用對話修正 AI 繪圖：CMOS 邏輯閘案例

請 AI 畫一張說明用的圖，第一版常常「看起來很像」，細節卻是錯的。這份講義收錄一段完整的對話：從一張手繪草圖開始，經過 16 個版本，畫出反相器、NAND 與兩種 XOR 邏輯閘。你會看到每一版錯在哪裡、使用者怎麼指出來，以及怎麼把做對的畫法存成規則。

南臺科技大學商管學院 · AI Agent 實作講義 · 單元 05
姓名：_____　班級：_____　日期：_____

第 01 版 有錯誤 把右上角的小符號誤認為二極體，畫成一個不相連的二極體。

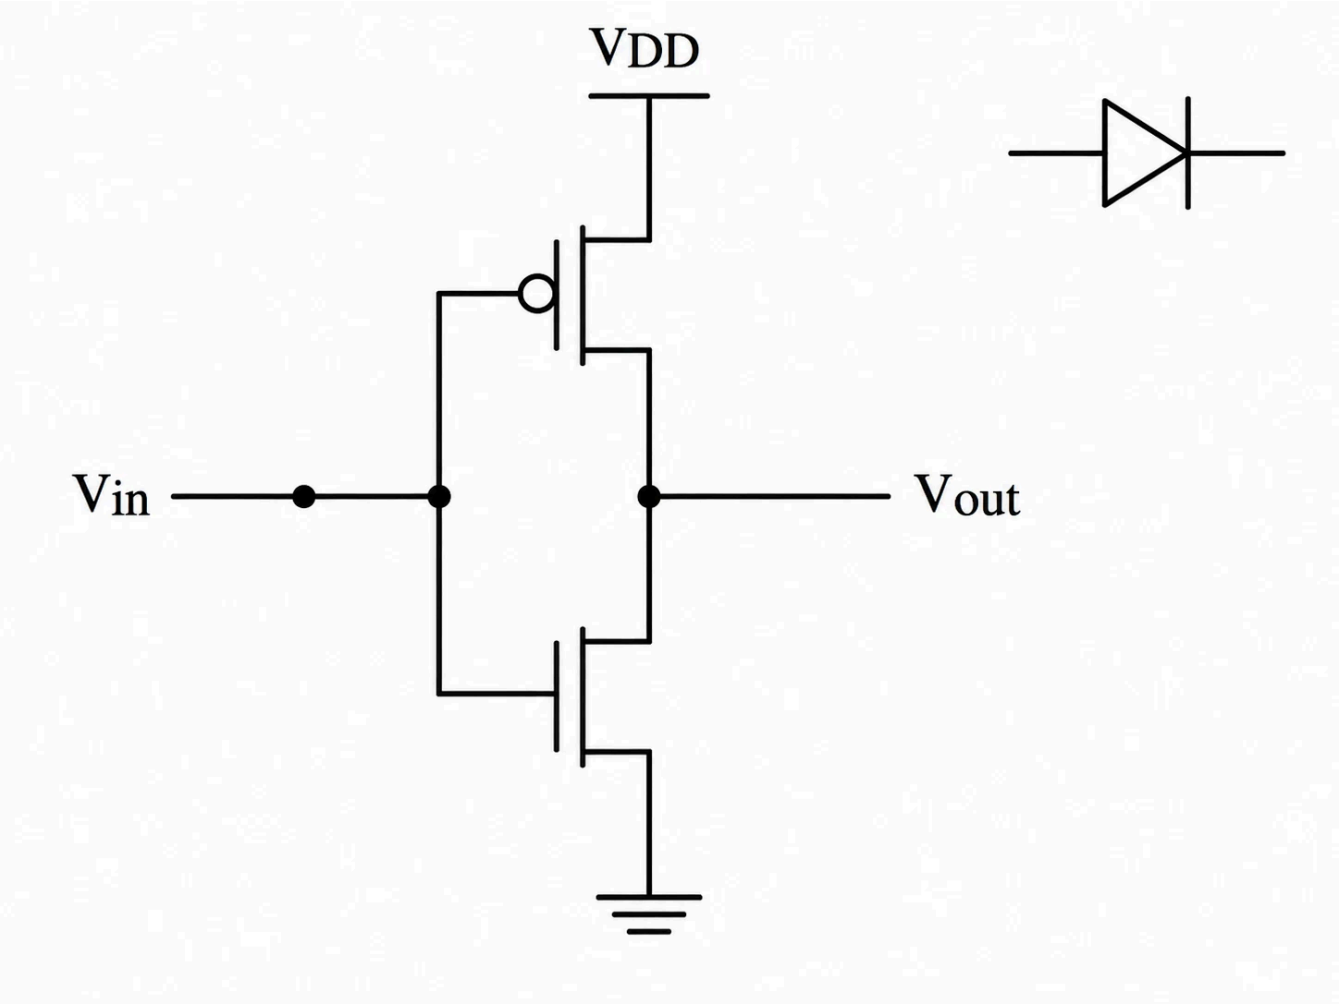
紅色標記 對應的修正：「那個看起來像二極體的符號是反相器。請重畫，並在圖中加上真值表。」

① 被誤畫成二極體：其實是反相器符號

那個看起來像二極體的符號是反相器。請重畫，並在圖中加上真值表。

第 04 版 有錯誤 初版 NAND：串聯 NMOS 的中點多畫了一個圓點，分支接點的圓點卻漏畫。

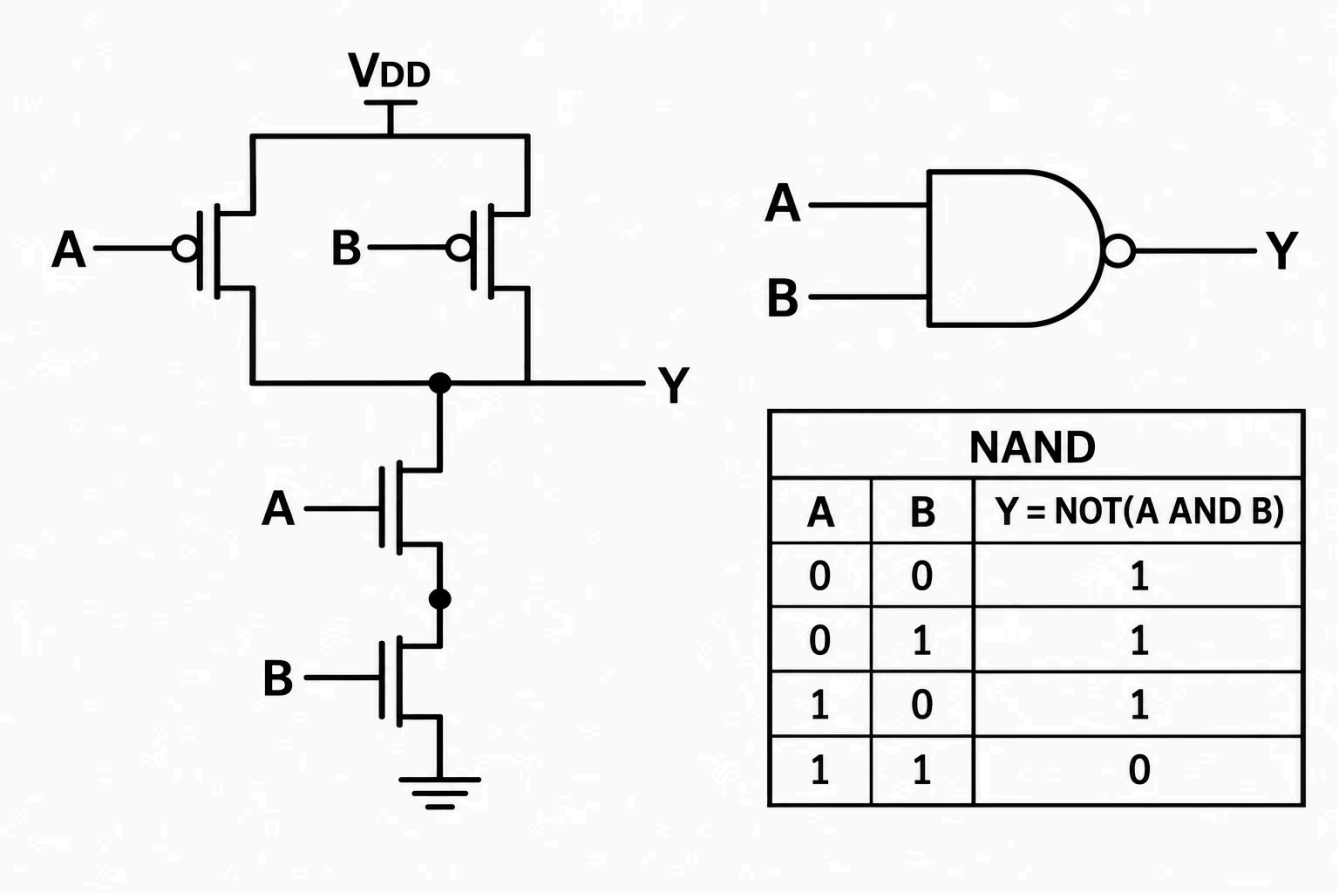
紅色標記 對應的修正：「請修正這張圖。只有三條或更多導線交會的分支接點才要畫實心圓點。」

① 多餘圓點：這裡只有兩條線相接

② 漏畫圓點：VDD 分支（三條線交會）

③ 漏畫圓點：右側 PMOS 接到輸出 Y

請修正這張圖。只有三條或更多導線交會的分支接點才要畫實心圓點。

我會移除只有兩條線相接處的圓點，保留上拉網路、輸出與下拉網路三線交會處的圓點。

第 05 版 過渡版本 移除串聯中點的多餘圓點，但分支接點仍有遺漏。

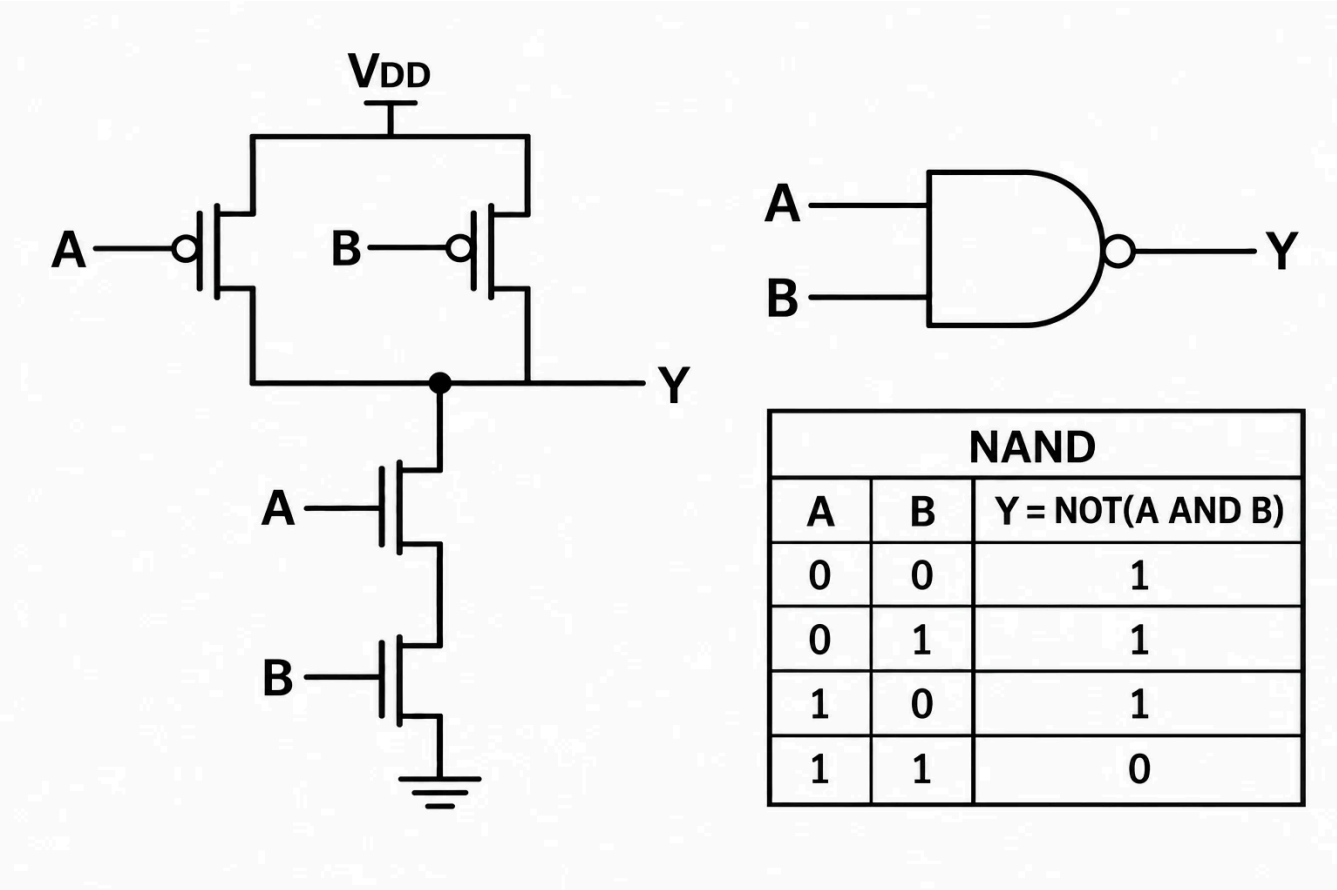
紅色標記 對應的修正：「你還漏了一個接點圓點。」（附上局部截圖）

① 使用者截圖指出的漏點：右側 PMOS 接到輸出 Y

② 同樣漏畫，這次沒被指出，到第 08 版才補上：VDD 分支

你說得對，附圖顯示輸出分支沒有接點圓點。我會在垂直導線與輸出導線相接處補上圓點。

第 07 版 過渡版本 完整重畫，但 VDD 分支與右側 PMOS 接到輸出的兩個圓點仍然漏畫。

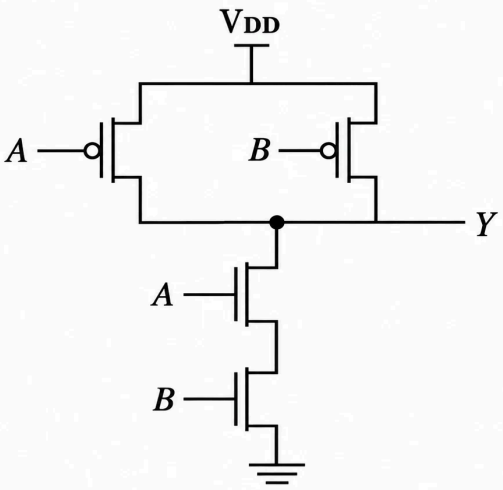
紅色標記 對應的修正：「請重畫這張圖，把漏掉的接點圓點補上。」

① 漏畫圓點：VDD 分支

② 漏畫圓點：右側 PMOS 接到輸出 Y

我會在 VDD 分支與右側 PMOS 接到輸出線的地方補上圓點，保留原有的輸出接點圓點。這次電晶體電路中應該剛好有三個實心接點圓點。

第 08 版 過渡版本 三個分支接點的圓點都已補齊。

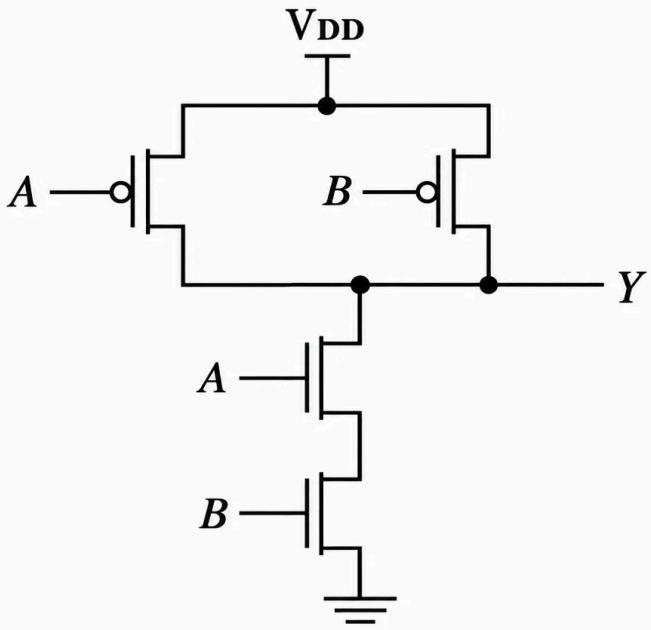
紅色標記 對應的修正：「請改用另一種符號表示布林運算式。」

① 要改寫的布林式：¬(A AND B) 改成上橫線表示法

我會在真值表標題改用 $Y = \overline{A \cdot B}$：用「·」表示 AND，上橫線表示 NOT。

第 10 版 **有錯誤** 兩個反相器的輸出被一條導線接在一起，等於短路。

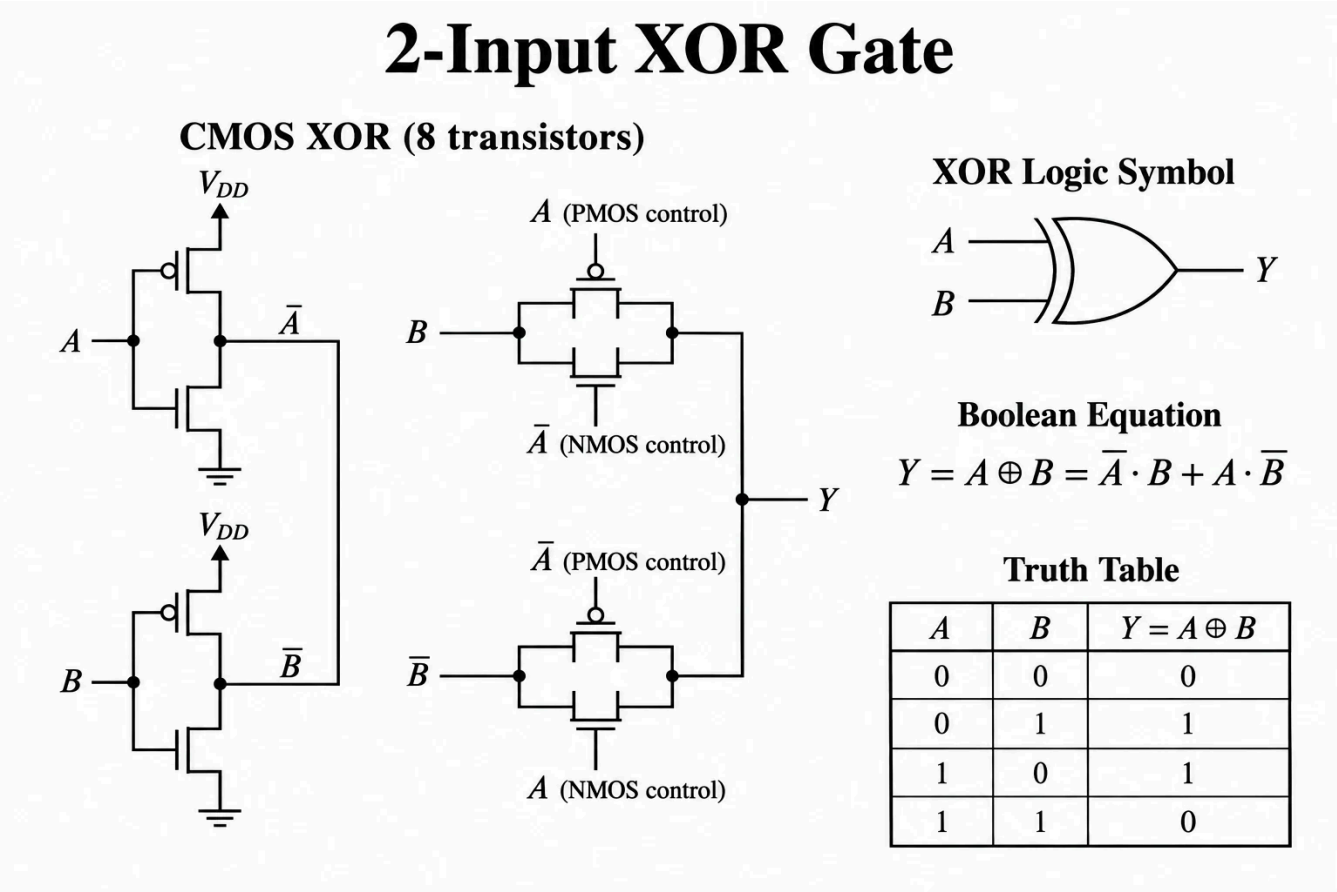
紅色標記 對應的修正：AI 自己發現，第 11 版修正（使用者沒有另外下指令）

① 這條線把 Ā 與 B̄ 兩個輸出接在一起（短路）

第一版把兩個反相器的輸出錯接在一起。我會修正，讓 $\overline{A}$ 與 $\overline{B}$ 維持兩個獨立訊號。

第 11 版 過渡版本 反相器輸出已分開，但傳輸閘電晶體的線條仍有畫過頭的地方。

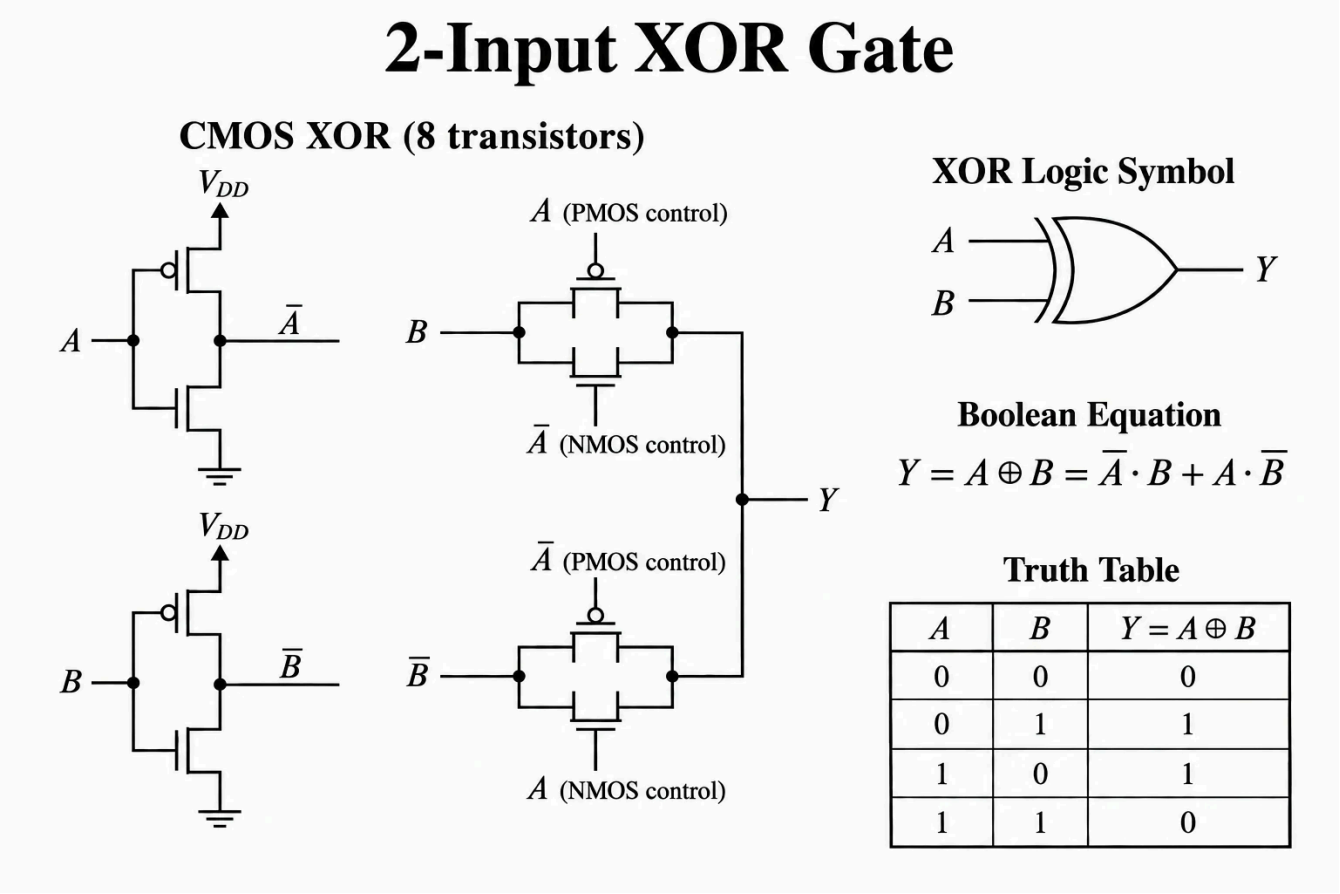
紅色標記 對應的修正：「這幾個地方的線條畫過頭了。」（附上局部截圖）

① 傳輸閘電晶體的引線超出通道線

我會移除傳輸閘電晶體符號中超出通道線的多餘線段。

已移除四個傳輸閘電晶體符號中突出的線段。

第 13 版 有錯誤 上拉網路的四顆 PMOS 被畫成全部並聯，電路功能錯誤。

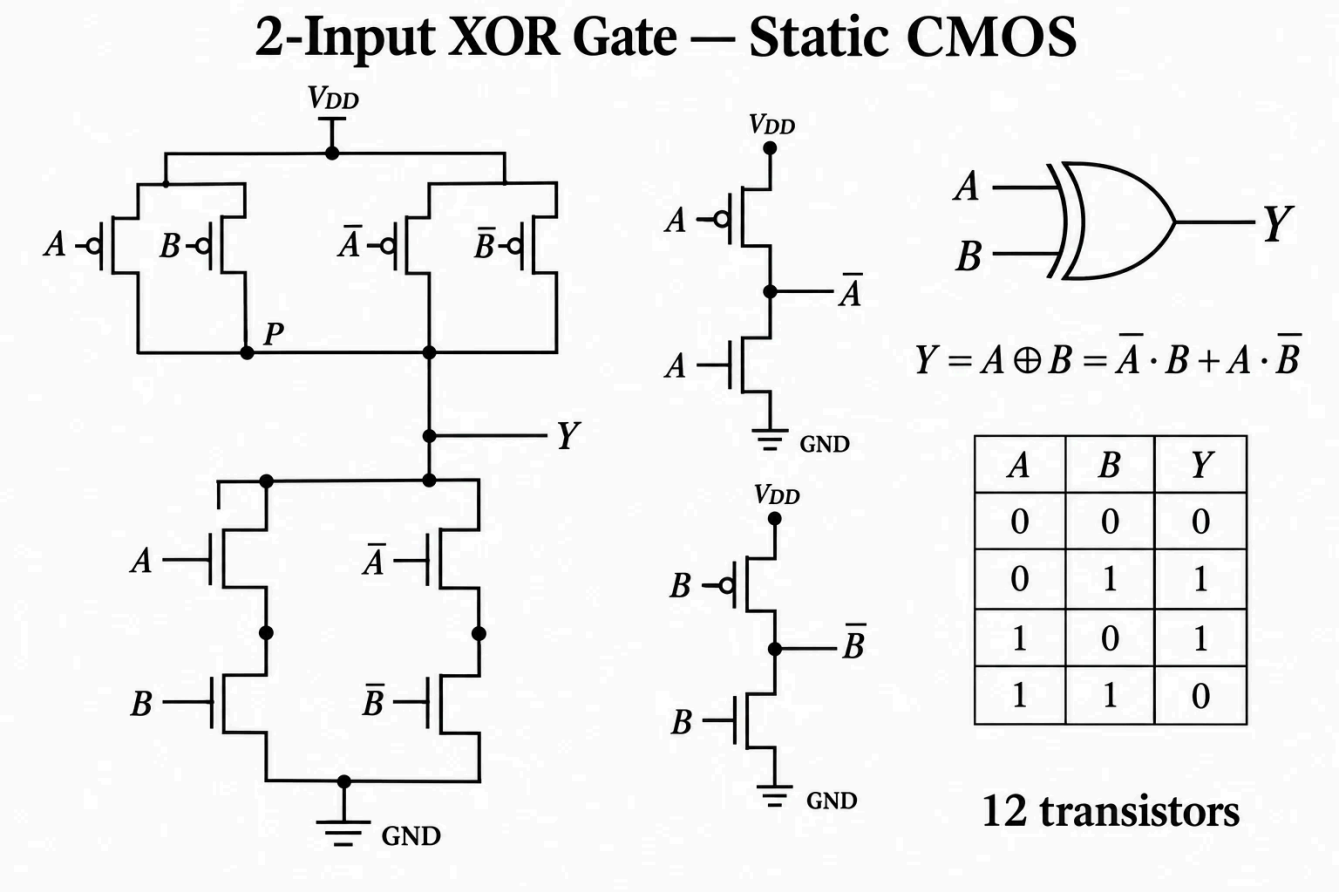
紅色標記 對應的修正：AI 自己發現，第 14 版修正（使用者沒有另外下指令）

① 四顆 PMOS 被畫成全部並聯；應該是兩組並聯再串聯

② 多餘圓點：NMOS 串聯點只有兩條線

③ 多餘圓點：電源線的端點不是分支

④ 沒有用到的線頭

上拉網路需要修正：兩組並聯的 PMOS 必須再串聯起來。我也會移除 NMOS 串聯點上不該有的圓點。

第 14 版 過渡版本 主電路的 PMOS 網路已改正；輸入反相器沒接好，圓點也還不完整。

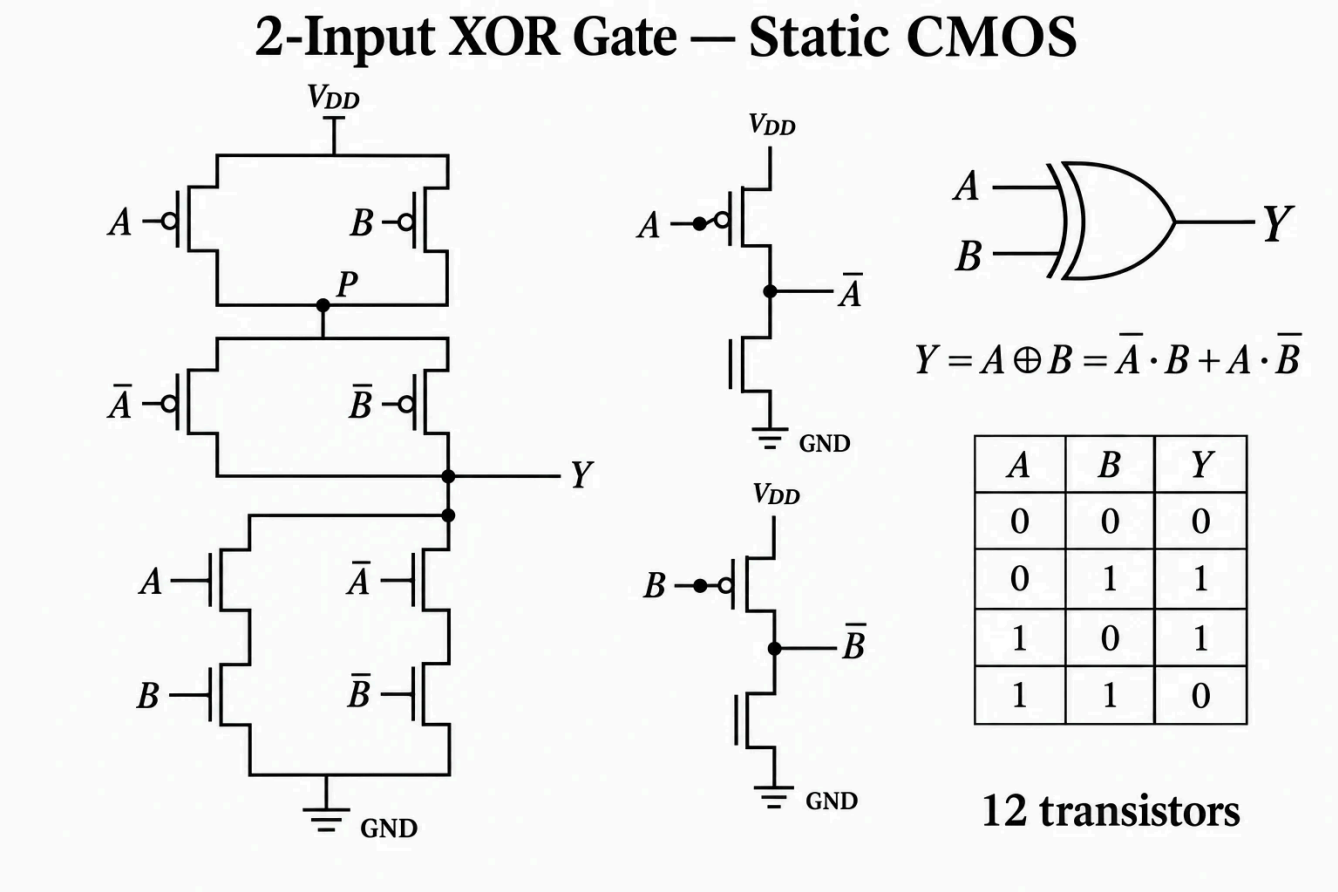
紅色標記 對應的修正：AI 自己發現，第 15 版修正（使用者沒有另外下指令）

① 反相器沒接好：輸入只接到 PMOS，NMOS 的閘極沒有接

② 漏畫圓點：VDD、P 節點下方與 GND 的分支

主電路已經正確。接下來把兩個輸入反相器接好：每個輸入都要同時接到兩顆電晶體的閘極，並修正其餘圓點。

第 15 版 過渡版本 輸入反相器的接線已修正；P 節點下方仍漏一個圓點。

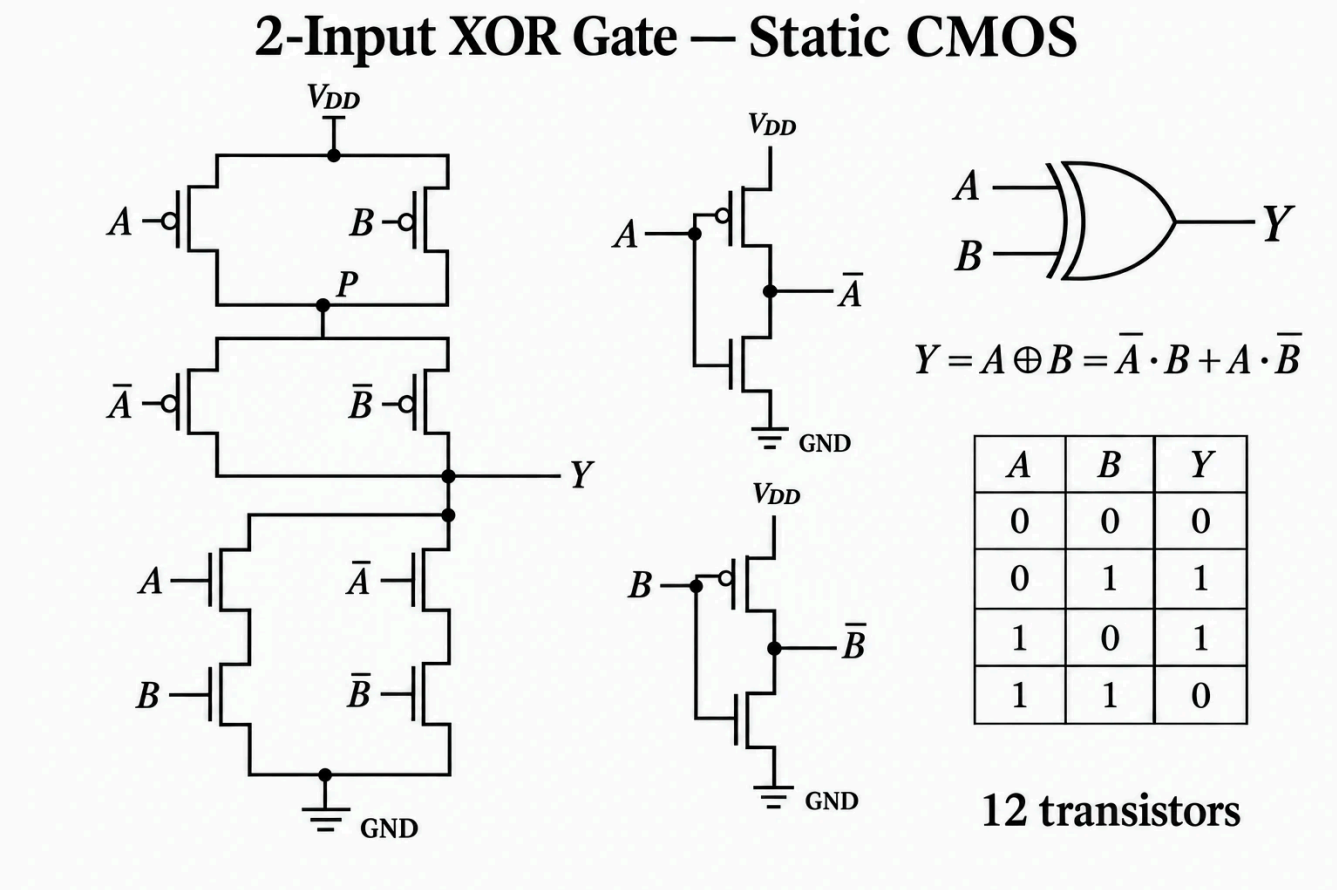
紅色標記 對應的修正：AI 自己發現，第 16 版修正（使用者沒有另外下指令）

① 漏畫圓點：P 節點下方的分支

圖片已更新反相器的閘極連線，並補上電源與接地的接點圓點。
